TECHNISCHE INFORMATION

TI0217

HO Siamonie

HTP Brüher

407.01.606.00 M KOLBEN AUSTRITT KPL.

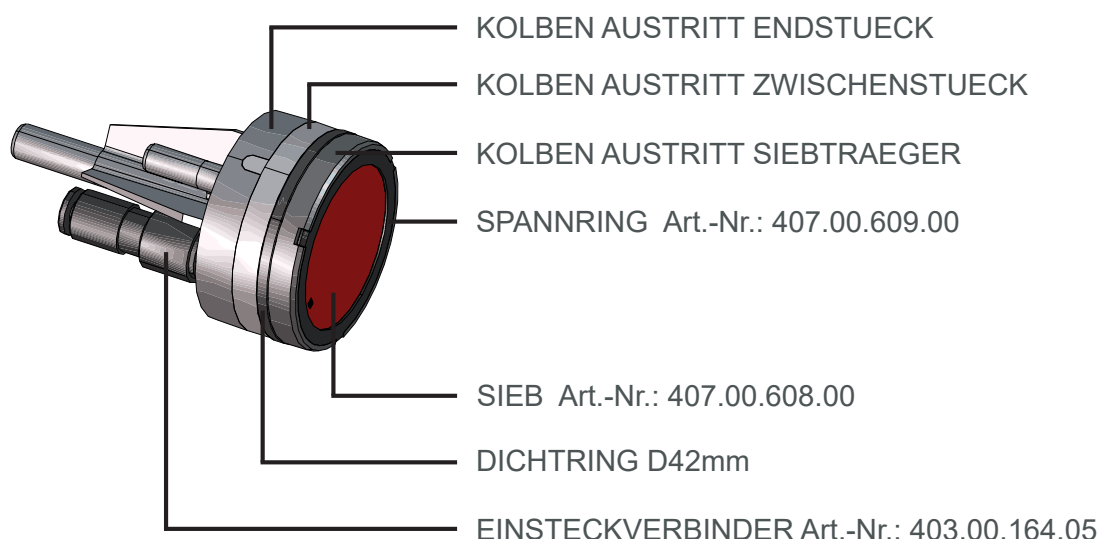
hiermit möchten wir Ihnen mitteilen, dass sich ab der Seriennummer 90444422 mit dem Produktionsdatum KW 04/2017 die Farbe des Austrittskolbens geändert hat.

Der „Kolben Austritt Siebträger“ wurde zusätzlich mit einem Glasfaseranteil versehen, um die Steifigkeit zu erhöhen.

Folgende Kunststoffteile * werden somit in schwarz verbaut:
